Rapport de contrôle d'installations électriques à basse et à très basse tension

REF: 54/2026/72696/D01:1

DATE DU CONTRÔLE 15/06/2026 (13:12 - 13:45) **AGENT VISITEUR** Patrick Braham
ADRESSE DU CONTRÔLE Lindenweg 21 - 4700 Eupen **TYPE DE CONTRÔLE** Visite de contrôle vente ancienne installation (8.4.2.)

Croquis de position élémentaire et descriptif sommaire des tableaux

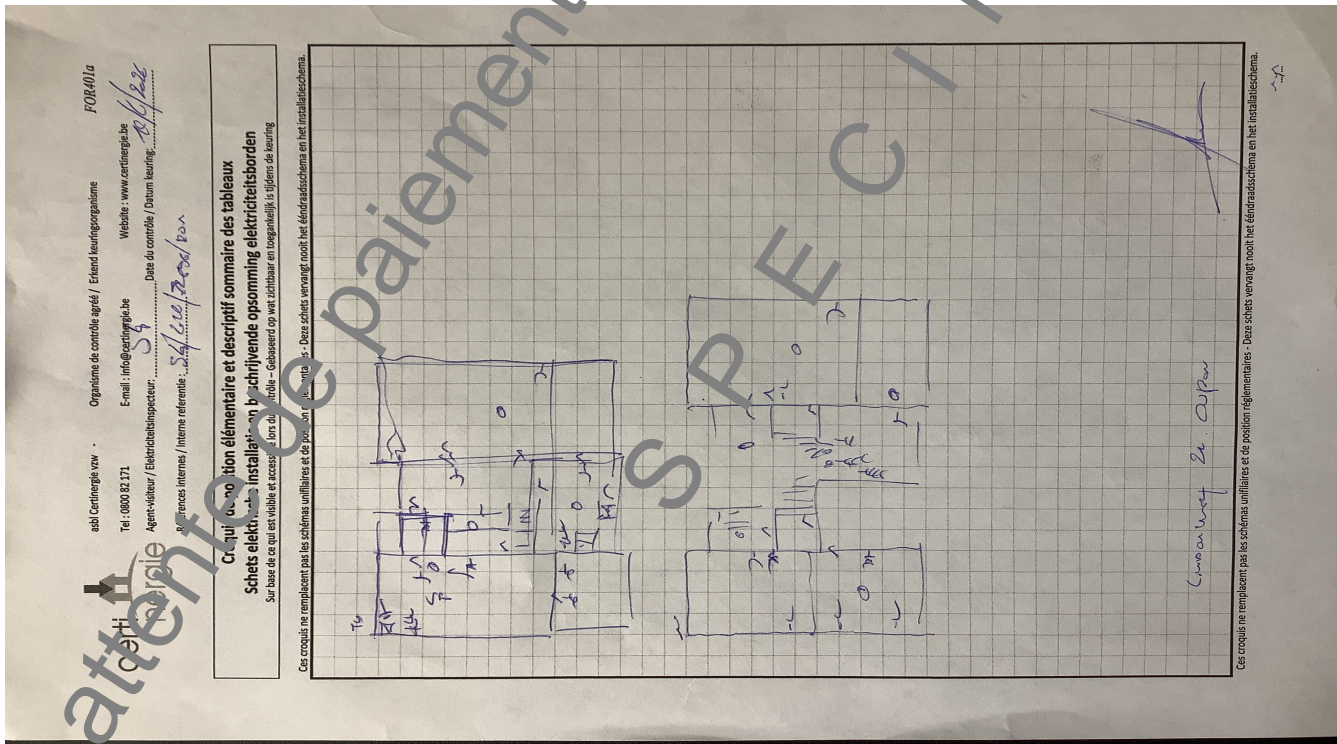
sur base de ce qui est visible et accessible lors du contrôle
 Note : ces croquis ne remplacent pas les schémas unifilaires et de position réglementaires
